**RELATÓRIO**Nº **RL-ANP-FPL-014**REV. **A****PROGRAMA:** MODELO TEÓRICO E COMPUTACIONAL PARA AVALIAÇÃO DE CAPACIDADE DE GASODUTOS**FOLHA** 2 de 15**TÍTULO:**

Respostas aos Questionamentos dos Agentes

O objetivo desse relatório é apresentar as respostas aos questionamentos enviados pelos agentes do mercado de gás natural.

Exemplo: Capacidade de Transporte até o PTE C ($P_{min} = 50 \text{ kgf/cm}^2\text{g}$), sendo que o ponto B pode operar como PTR ou PTE ($P_{min} = 50 \text{ kgf/cm}^2\text{g}$ e Vazão máxima = $1 \text{ MMm}^3/\text{d}$).

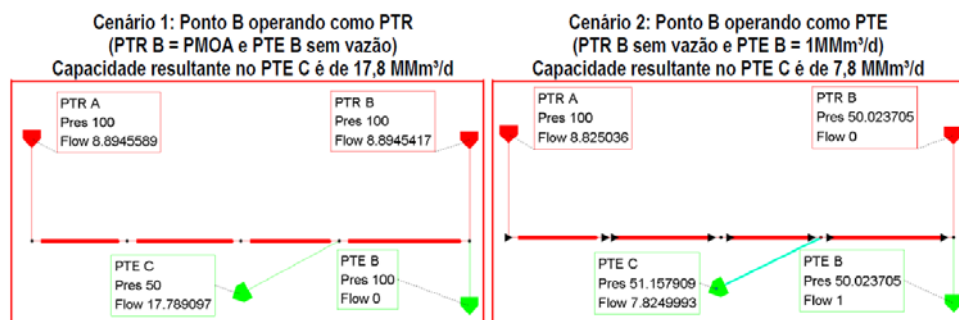
Adicionalmente, existem PRs que operam também como PEs, por exemplo, a extremidade do gasoduto Campinas-Rio em Japeri, onde é possível receber gás do Japeri-REDUC ou enviar gás para o Japeri-REDUC. Nesses casos, é necessário definir se aquela instalação deverá operar como PE ou como PR pois isso afeta a capacidade de transporte, conforme exemplo a seguir:

A metodologia não apresenta em momento nenhuma consideração sobre instalações que podem operar como PE ou PR, porém isso ocorre em diversos pontos do sistema de transporte.

No exemplo Japeri-Reduc o ponto é uma interconexão entre 2 gasodutos e não deve necessariamente ser um ponto de segmentação. Somente se houvesse a segmentação é que deveria ser feita a opção de representar a ETC Japeri como um PTR ou PTE.
